改善箇所説明図

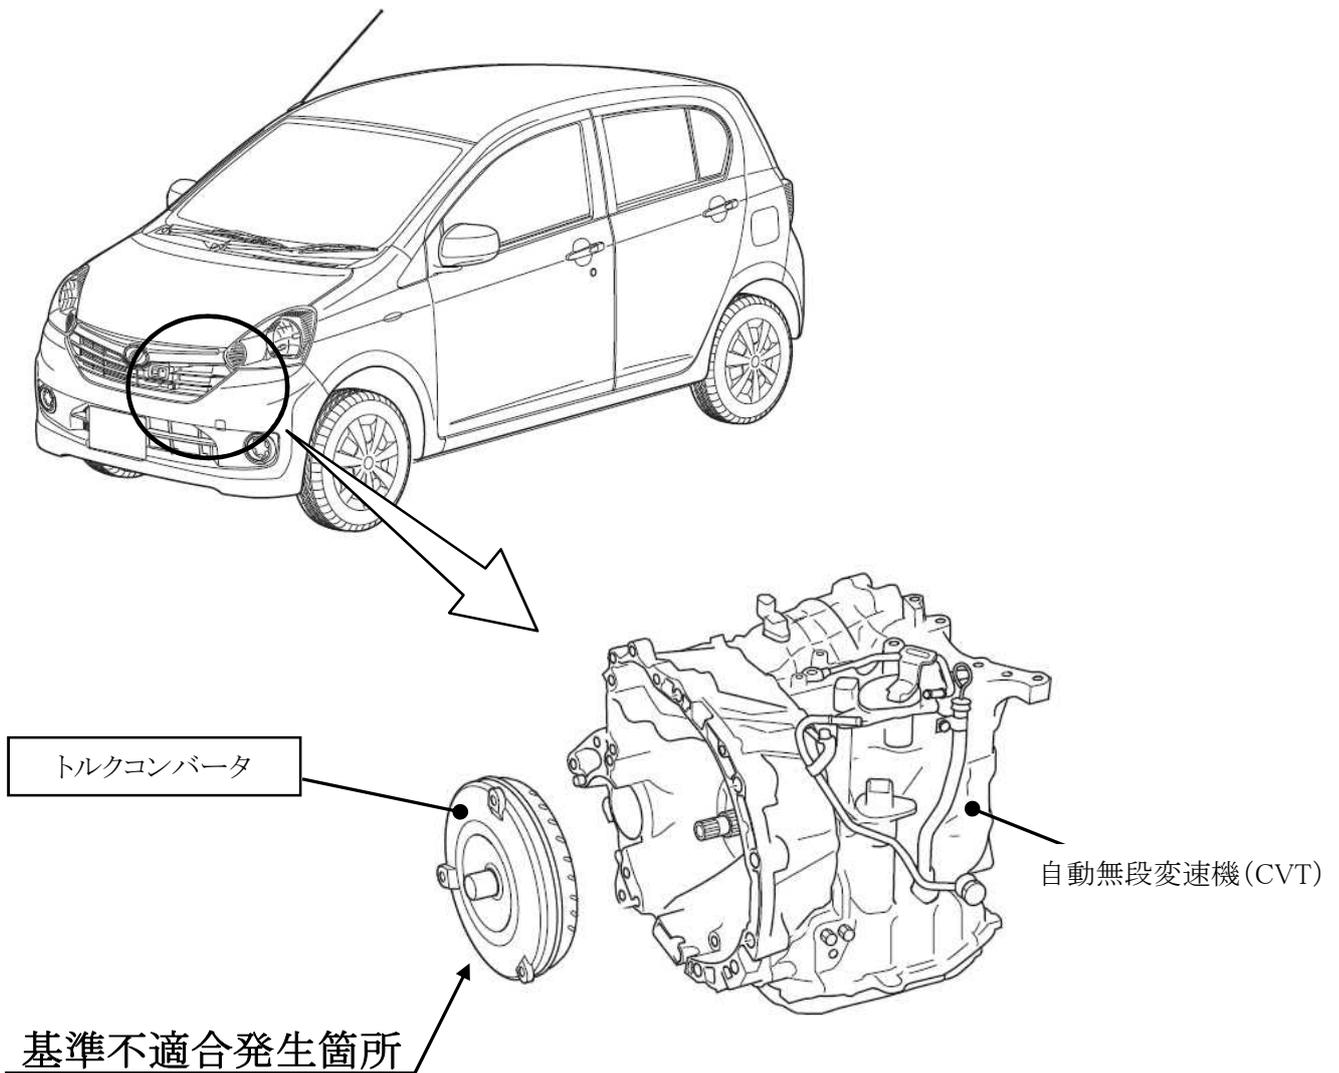
自動無段変速機 (CVT) のトルクコンバータにおいて、内部ベアリングの製造が不適切なため、摺動面に凹凸があり、使用過程で凹凸により当該ベアリングが異常摩耗して破損することがある。そのため、ベアリングの破片がトルクコンバータ内部に飛散し、異音が発生し、そのままの状態で使用を続けると、最悪の場合、破片がトルクコンバータ内部に噛み込み、停車時等にエンストして発進できなくなるおそれがある。

全車両、トルクコンバータを良品と交換する。
